●●「火山灰がディーゼル発電機に入り込んでも影響は小さい」(関電)●●

新型フィルタ方式は放棄し、開き直った関電の大山生竹火山灰(DNP)対策

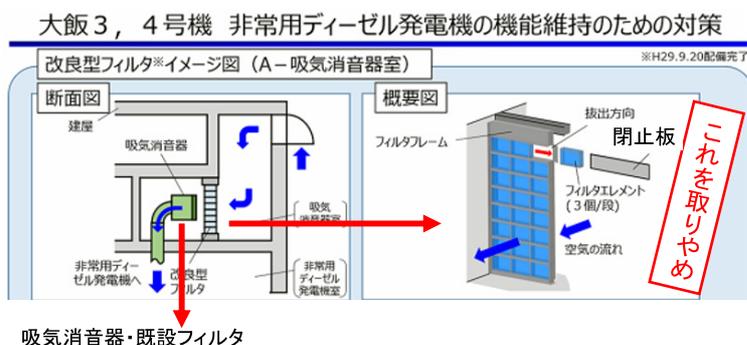
これまで関電は、ディーゼル発電機を運転したままフィルタ取替ができるよう、左図のように従来の吸気消音器(空気取入れ口)の前部に別の 24 枚の「改良型フィルタ」を置くようにした。フィルタ交換は、閉止板で空気の流れを止めてから行う方式を取り、火山灰

が発電機内に入らないようにした。

ところが今回の申請では、驚くべきことにこの新型フィルタ方式をやめてしまった。従来の吸気消音器(外径 2m)には、フィルタが5つの部分に分かれて取り付けられている(左下図)。フィルタが目詰まりしてくると、その高さが 2m 近くある5つのフィルタを順に取り替え、清掃を行うという。

ところが、ここには閉止板は取り付けられないので、取り外したとたんに火山灰が流れ込む。他の部分はフィルタのため流通が悪いので、大部分の火山灰入り空気はそのフィルタを取り外した箇所に集中する。こうして、高濃度で大粒の火山灰が大量にディーゼル発電機内に流れ込むことになる。こうなるのを防ぐために、前部に新型フィルタを付けたはずではなかったのか。

関電の説明は下記である。「火山灰は砂と比較して破碎しやすく硬度が低いこと。「長期的な影響についても、シリンダライナー及びピストンの間隙内へ侵入した火山灰は、シリンダとピストン双方の摺動運動が繰り返されるごとに、さらに細かな粒子に破碎され、破碎された粒子はシリンダライナー及びピストンリング間隙に付着している潤滑油により機関外へ除去されること、また火山灰が燃焼室内に一時的に滞留したとしても、排気ガスと共に大気へ放出されることから、火山灰粒子による長期的な影響も小さいと考えられる」。

単に「小さいと考えられる」として、事実上のフィルタ不要論を展開。ブラックマネーの関電がこのように開き直ることが許されていいのか。規制委員会は、先ず原発を停止させ、このような関電の申請は突き返すべきだ。風向き平均の問題も含めて、厳しい態度で臨むべきである。
